Review a proposal

ExpBoard MTC21 for ENDO HO(仮)

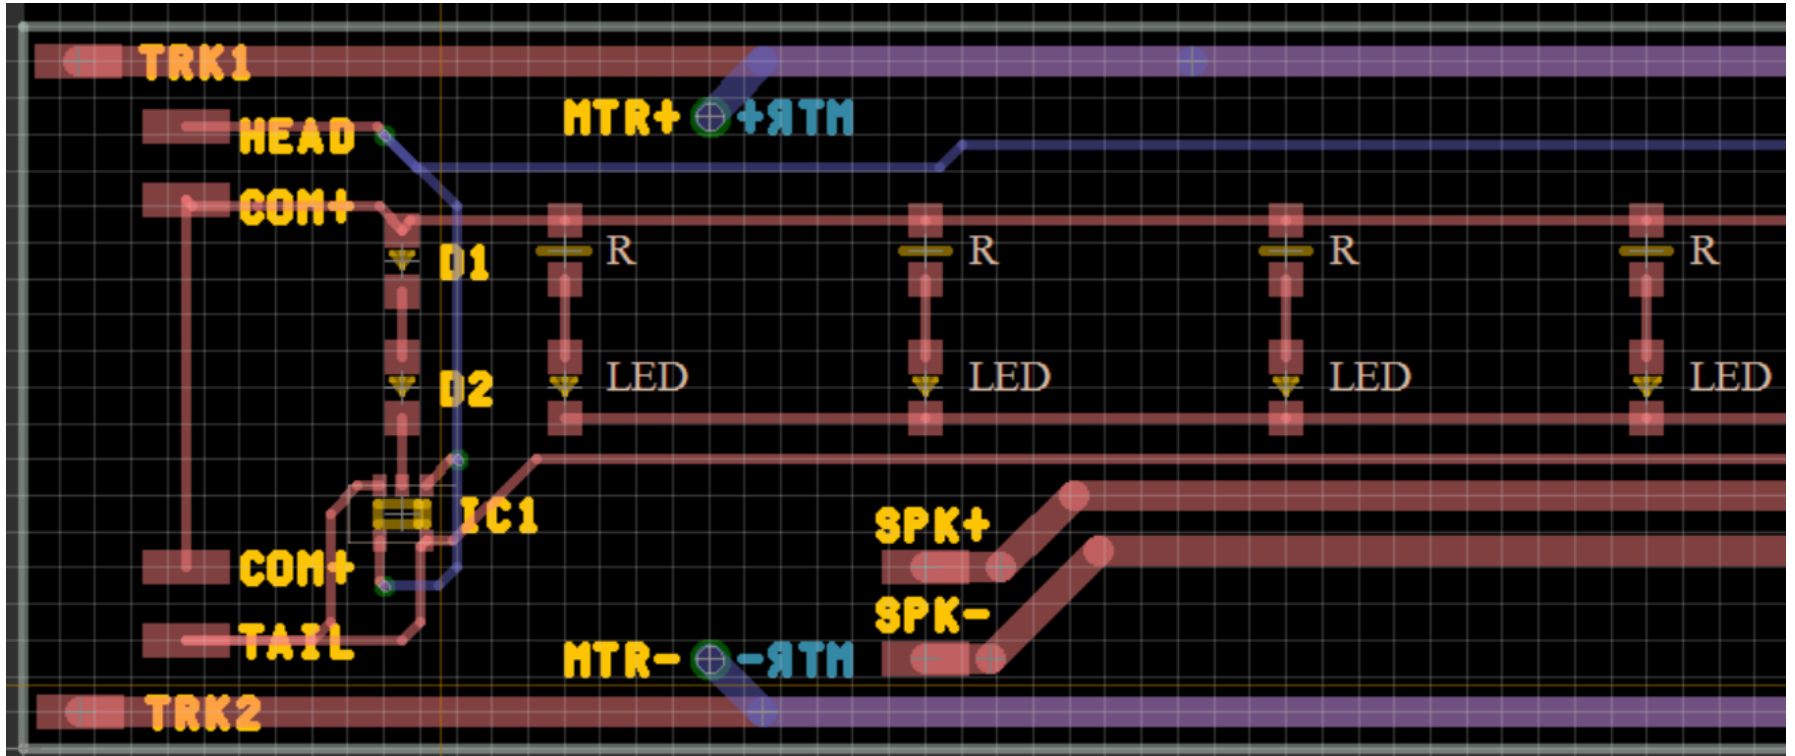
- ①AUX2出力の位置(2カ所)
- ②AUX2出力に抵抗パタン設置

- ③スピーカーパターンの位置
- ④中間車の対応はそのまま使えるか

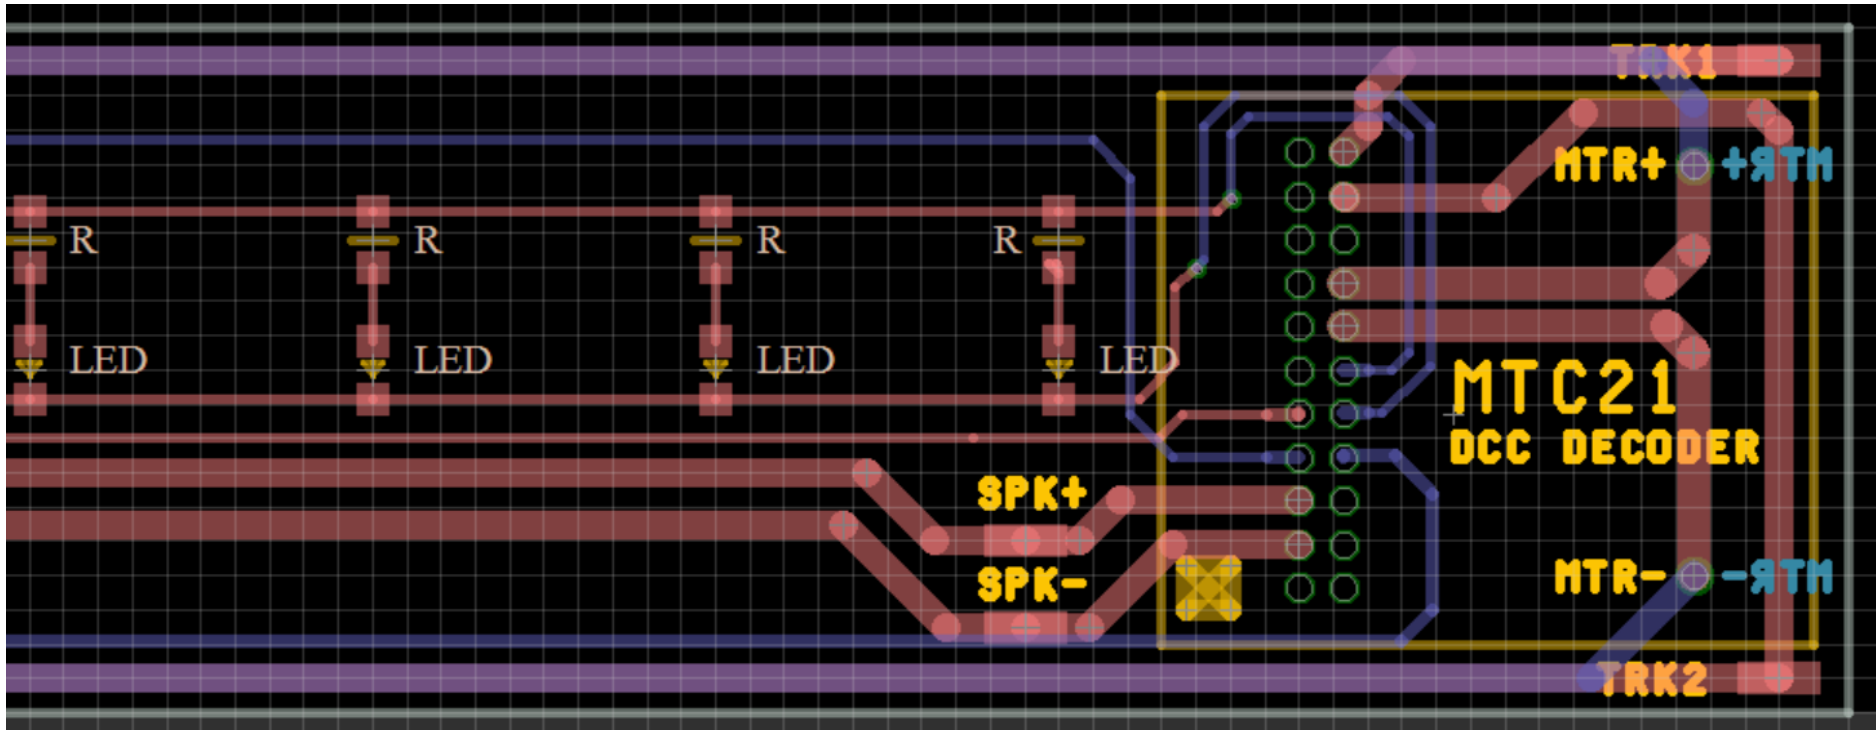
- AUX2の扱い（抵抗必要か？場所は適切？）
- AUX3,AUX4の扱い
- AUX1のパッド設置の扱い
- 基本的には、機能を削ってシンプルにしたい。
- 過去の反省から（複雑化する、結局ボツになる等）アナログ対応は削除する。
